CONSORCIO GIBRALTAR

Contrato de Obra No. IDRD-CTO-3203-2023 cuyo Objeto es “CONTRATAR LAS OBRAS Y ACTIVIDADES COMPLEMENTARIAS DEL CENTRO DE ALTO RENDIMIENTO EN EL MARCO DE LA MANZANA DEL CUIDADO DEL PORVENIR (GIBRALTAR). LOCALIDAD DE KENNEDY – BOGOTA”

JUSTIFICACIÓN TÉCNICA ACTIVIDAD DE SUMINISTRO E INSTALACIÓN JUNTA DE SEPARACIÓN SISMICA 2.1/2"

ESQUEMA DE UBICACIÓN ZONA

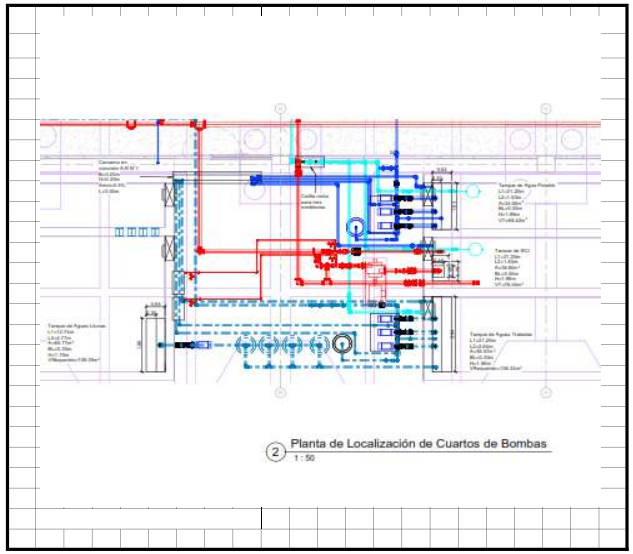
N°	Descripción	CANTIDAD	DIMENSIÓN Und	--	--	Sub-total Und	Cantidad Parcial
		a	b	---	---	e = b	f = a * e
1	MULTIPROPOSITO SOTANO	1,00	4,00			04,00	4,00 Und
-						00,00	-
-						00,00	-
-						00,00	-
-						00,00	-
-						00,00	-
-						00,00	-
-						00,00	-
-						00,00	-
-						00,00	-
-						00,00	-
-						00,00	-
-						00,00	-
-						00,00	-
-						00,00	-
-						00,00	-
-						00,00	-
-						00,00	-
-						00,00	-
-						00,00	-
-						00,00	-
-						00,00	-
-						00,00	-
-						00,00	-
	Subtotal						**4,00** Und
	Factor de Seguridad	0,00%					**-** Und
	Cant. parcial						**4,00** Und
	Viene						Und
	Total						**4,00** Und
